NOTA EXPRESA DE APROBACIÓN DE AJUSTE N° 1 AL DOCUMENTO DE CONTRATACIÓN DIRECTA (DCD)

**OBJETO: CONSTRUCCION DE CASETA POLICIAL, PORTICO DE ACCESO Y AREAS
EXTERIORES VPNO - CÓDIGO: EPNE-01-DNIM-243-15**

**NOTA DE AJUSTES N° 1
DOCUMENTO DE CONTRATACIÓN DIRECTA
Y ESPECIFICACIONES TECNICAS**

**OBJETO: CONSTRUCCION DE CASETA POLICIAL,
PORTICO DE ACCESO Y AREAS EXTERIORES VPNO
CÓDIGO: EPNE-01-DNIM-243-15**

DETALLE DE INSTALACION PARA ILUMINACION PERIMETRAL

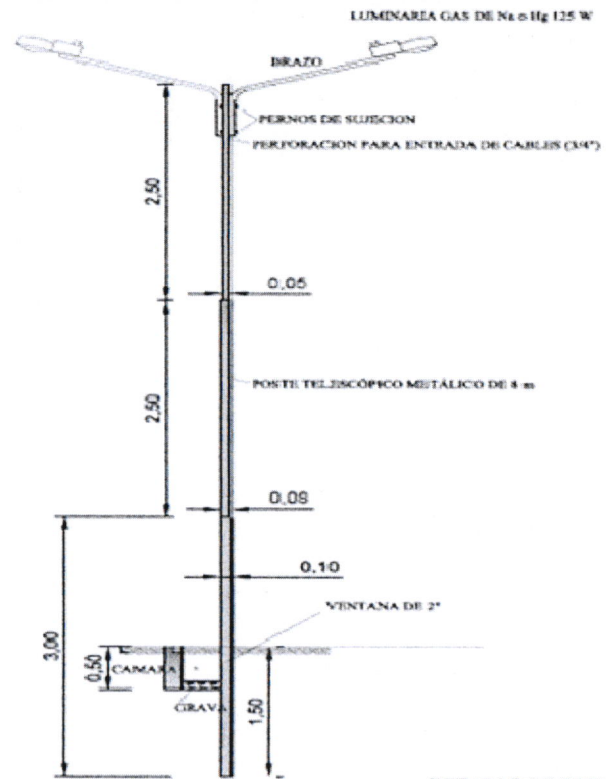
AJUSTE N°3

DICE	DEBE DECIR
11.1 PROV. E INST. POSTE METALICO 6M *4" + BRAZO 1.2M	11.1 PROV. E INST. POSTE METALICO 6M *4" + BRAZO 1.2M
11.2 PROV. E INST. POSTE METALICO 6M *4" + DOBLE BRAZO 1.2M	11.2 PROV. E INST. POSTE METALICO 6M *4" + DOBLE BRAZO 1.2M
11.3 PROV. E INST. POSTE METALICO 4M *4"	11.3 PROV. E INST. POSTE METALICO 4M *4"
Unidad: Pieza	Unidad: Pieza

<p>a) DESCRIPCIÓN</p> <p>Este ítem comprende la provisión e instalación de postes metálicos cilíndricos, de 4" de diámetro. La dimensión (altura) del poste debe ser de 4 m. desde la base hasta la cota superior. Sobre este poste, se instalarán las luminarias de las áreas exteriores, de acuerdo al detalle de instalación mostrado en planos.</p> <p>Los postes deben ser instalados en los lugares indicados en los planos y/o de acuerdo al replanteo realizado e instrucciones complementarias del Supervisor de Obra.</p> <p>La base de los postes, debe ser de plancha metálica cuadrada de 60 x 60 cm. y al menos 3/16" de espesor, debe estar unida al poste mediante soldadura en posición perfectamente perpendicular al eje del poste. Su centro debe estar perforado con un orificio circular de 2" de diámetro, para la entrada de los conductores.</p> <p>De la misma manera, la base de los postes debe estar unida mediante soldadura al poste y a la base, a 4 "pies de amigo" de forma triangular, fabricados de plancha de 3/16" de espesor, tal como se muestra en detalle en los planos. El poste, debe quedar en posición perfectamente vertical, no se aceptarán postes cuyo eje quede desplazado</p>	<p>a) DESCRIPCIÓN</p> <p>Este ítem comprende la provisión e instalación de postes metálicos cilíndricos, de 4" de diámetro. La dimensión (altura) del poste debe ser de 4 m. desde la base hasta la cota superior. Sobre este poste, se instalarán las luminarias de las áreas exteriores, de acuerdo al detalle de instalación mostrado en planos.</p> <p>Los postes deben ser instalados en los lugares indicados en los planos y/o de acuerdo al replanteo realizado e instrucciones complementarias del Supervisor de Obra.</p> <p>La base de los postes, debe ser de plancha metálica cuadrada de 60 x 60 cm. y al menos 3/16" de espesor, debe estar unida al poste mediante soldadura en posición perfectamente perpendicular al eje del poste. Su centro debe estar perforado con un orificio circular de 2" de diámetro, para la entrada de los conductores.</p> <p>De la misma manera, la base de los postes debe estar unida mediante soldadura al poste y a la base, a 4 "pies de amigo" de forma triangular, fabricados de plancha de 3/16" de espesor, tal como se muestra en detalle en los planos. El poste, debe quedar en posición perfectamente vertical, no se aceptarán postes cuyo eje quede desplazado.</p>
